Maastricht  
AWP-fractie Waterschap Limburg  
3 mei 2025

Vragen ex art 35 RvO aan de Dijkgraaf en het Dagelijks Bestuur van het Waterschap Limburg mbt de hoogwateronveiligheid van de Maastrichtse wijken Heugem en Randwyck en van het dorp Oost-Maerland tussen Maastricht en Eijsden, bestemd voor schriftelijke beantwoording

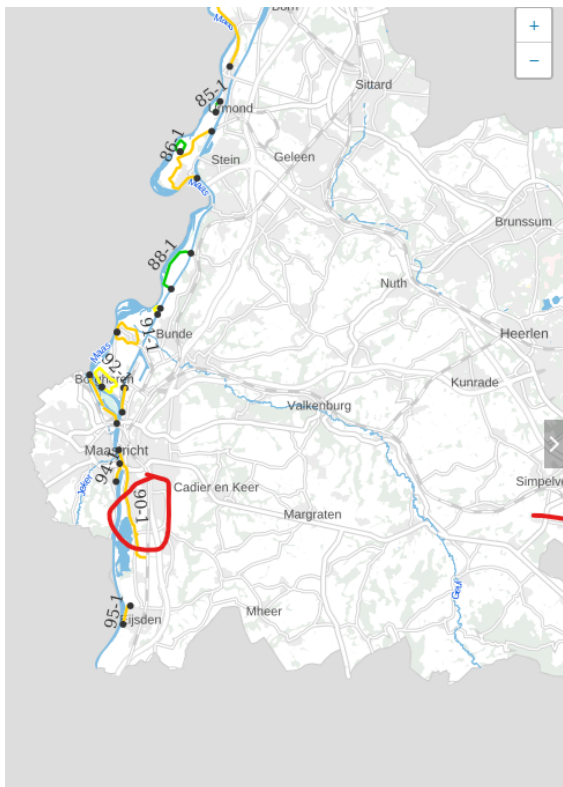
- \* Oost-Maarland is op dit moment onbeschermd (zie tweede afbeelding onder).

Toch ligt het dorp aan de rivierzijde van de A2 en is veiligheid tegen hoogwater allerm minst vanzelfsprekend. Het dorp ligt achter de Kloppenbergweg, die niet als waterkering maar als hoge grond geldt.

Maar is deze classificatie nog wel actueel? Voorziet het HWBP-project Zuidelijk Maasdal in een veiligheidsbeoordeling van Oost-Maarland en wordt er overwogen om de Kloppenbergweg de status van waterkering te geven, waarna Oost-Maarland in de toekomst in de periodieke beoordeling meegenomen kan worden?
